平成29年5月24日 都立競技施設 第4回アクセシビリティ・ワークショップ

既存施設のアクセシビリティ改修について (武蔵野の森総合スポーツプラザ)

東京都オリンピック・パラリンピック準備局
大会施設部 施設整備第二課

メインアリーナ棟
4階平面図
西側

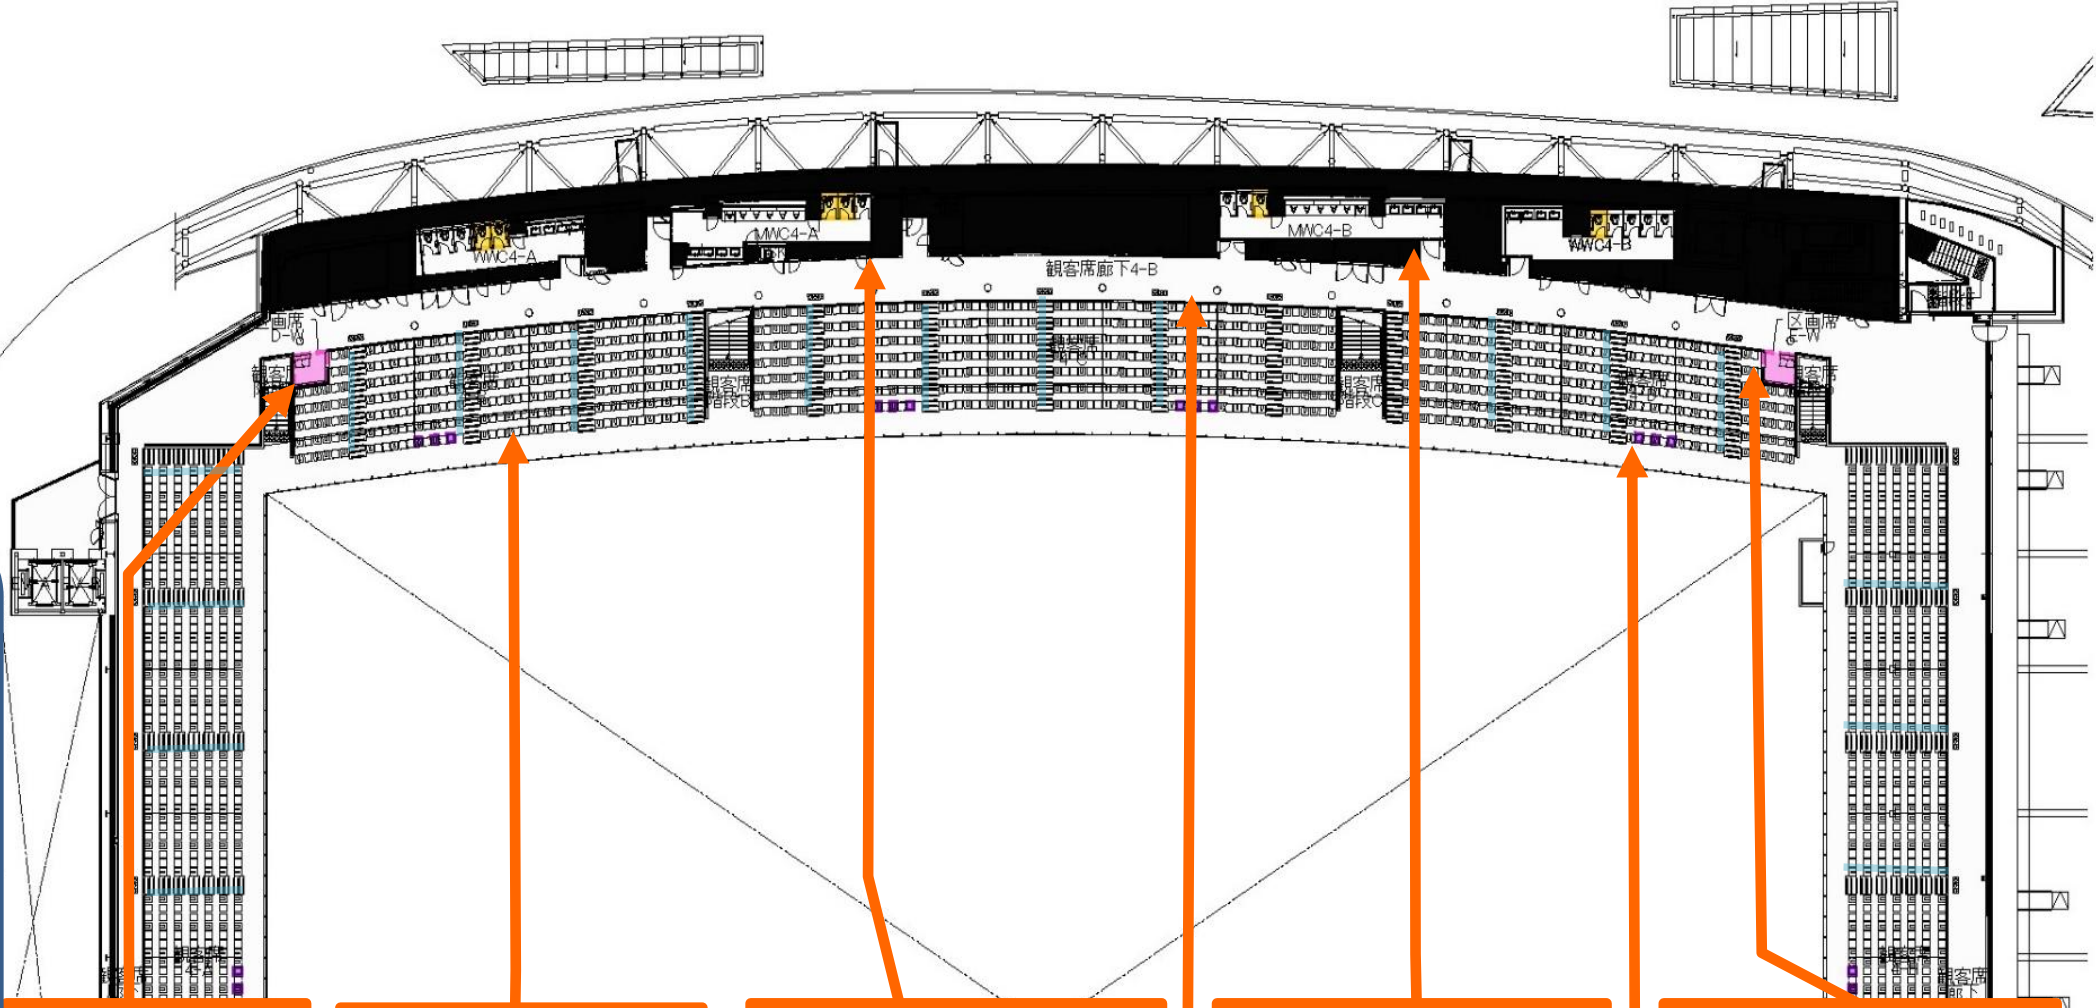
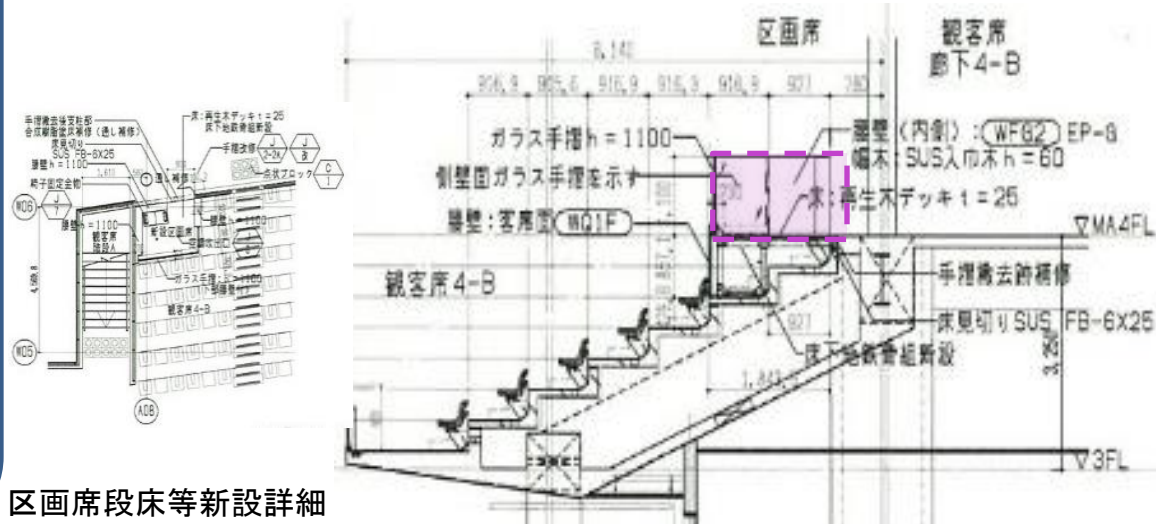
室名: 観客席
改修内容:
区画席新設
座席表示サイン
視認性の向上

室名: 観客席
改修内容:
手がかり設置
点状ブロック設置

室名: 女子トイレ4-A
男子トイレ4-A
改修内容:
手すり新設
ハンドドライヤー設置

室名: 女子トイレ4-B
男子トイレ4-B
改修内容:
ハンドドライヤー設置

室名: 観客席
改修内容:
区画席新設
座席表示サイン視認性の向上

室名: 観客席廊下4-B
改修内容:
扉視認サイン新設

室名: 観客席
改修内容:
手がかり設置

メインアリーナ棟
4階平面図
東側

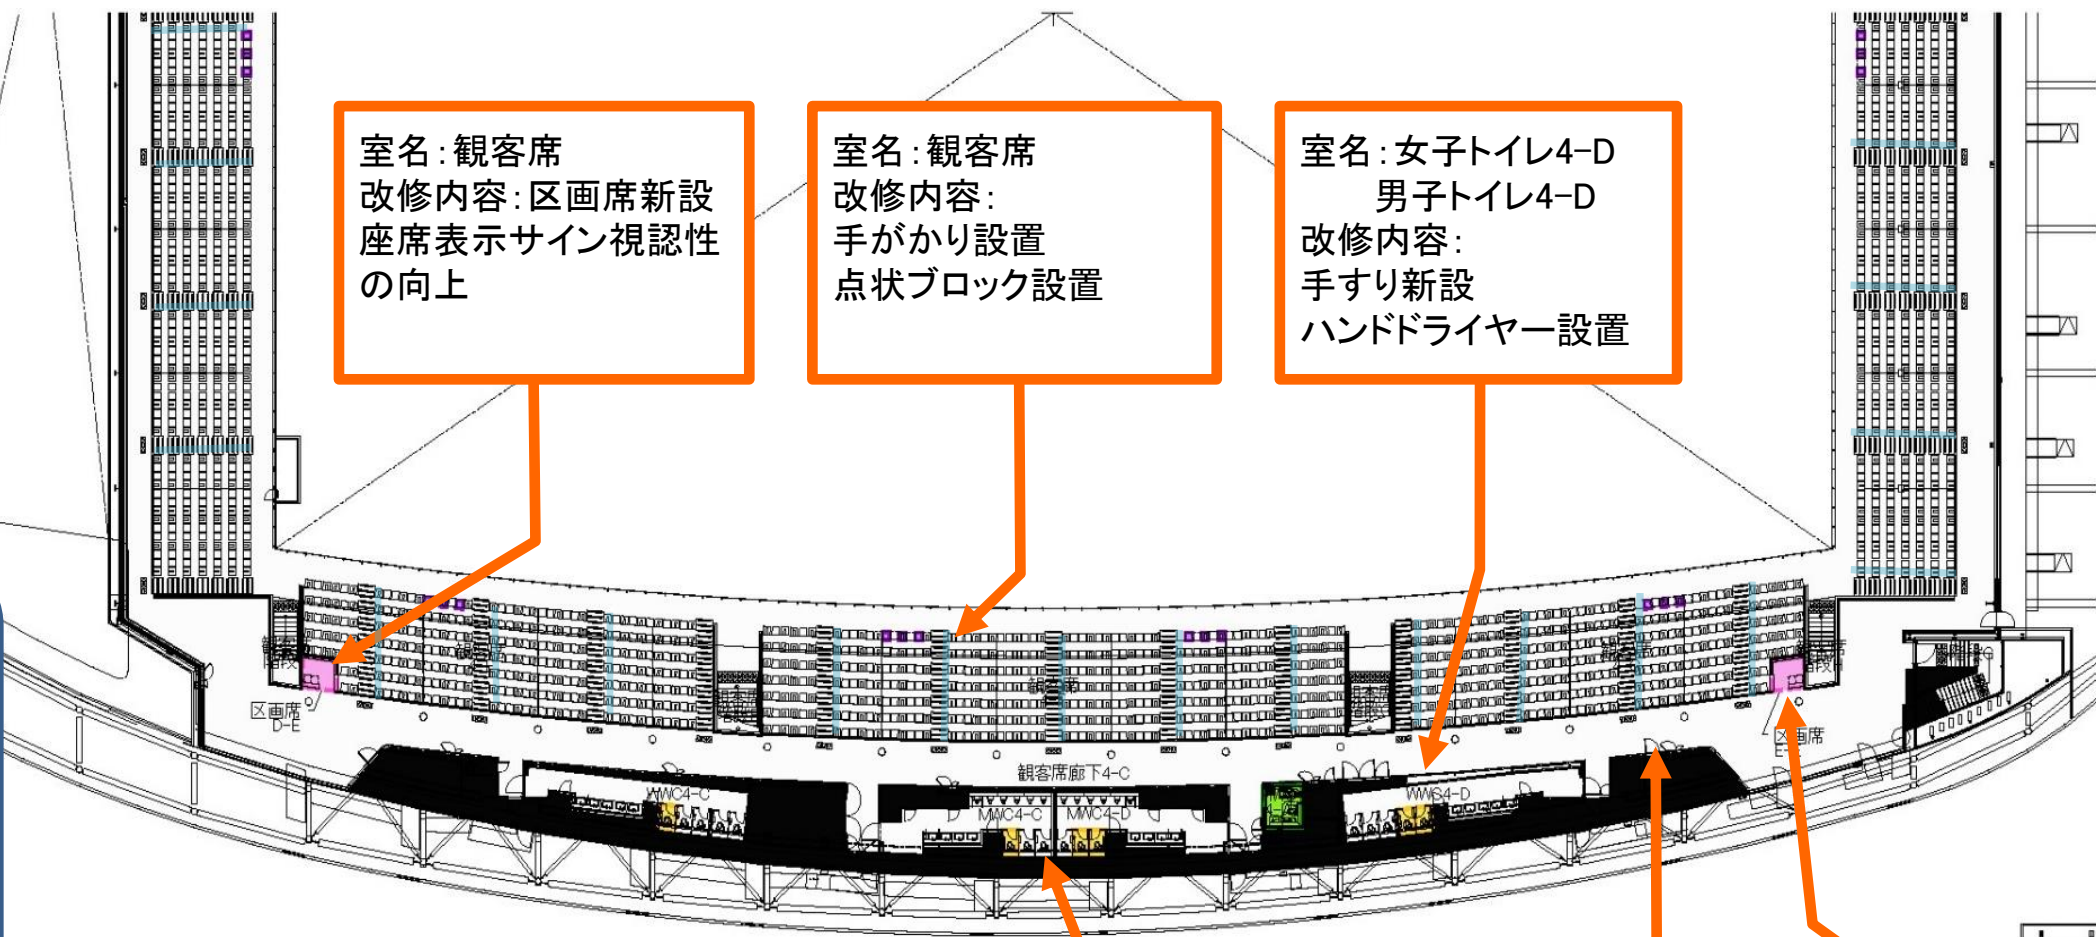
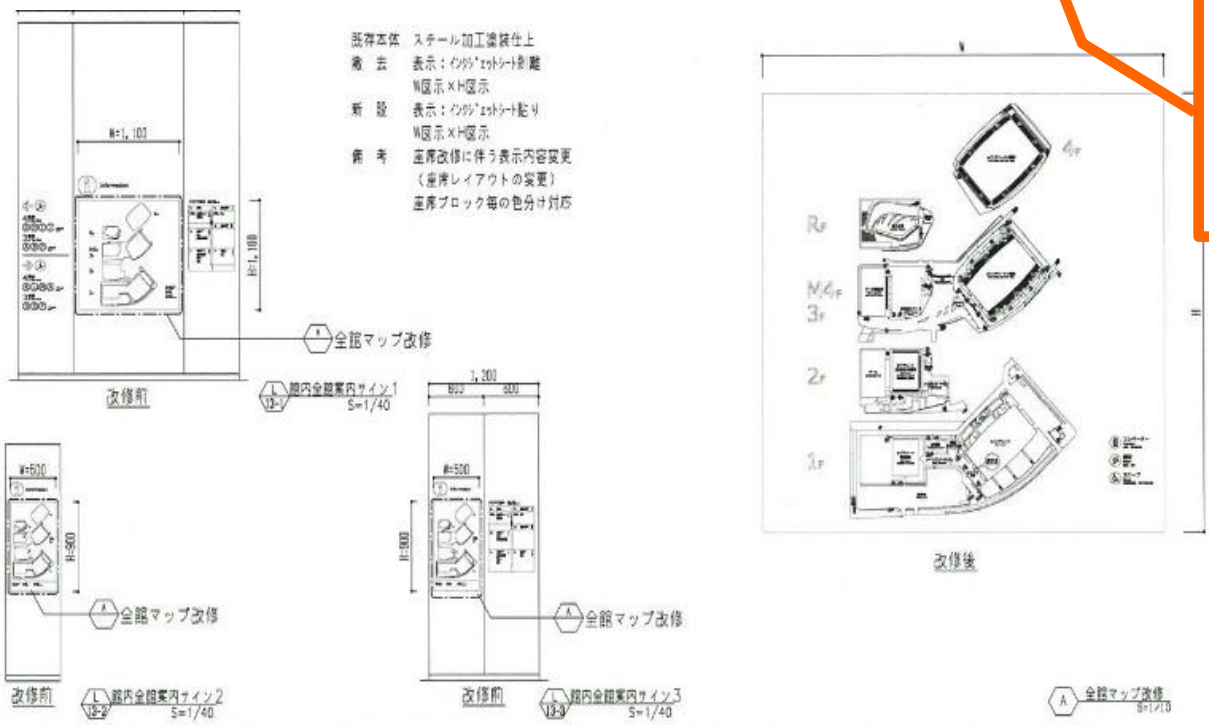
室名:観客席
改修内容:区画席新設
座席表示サイン視認性の向上

室名:観客席
改修内容:
手がかり設置
点状ブロック設置

室名:女子トイレ4-D
男子トイレ4-D
改修内容:
手すり新設
ハンドドライヤー設置

室名:女子トイレ4-C
男子トイレ4-C
改修内容:
ハンドドライヤー設置

室名:観客席
改修内容:区画席新設
座席表示サイン視認性の向上

室名:観客席廊下4-C
改修内容:
扉視認サイン新設
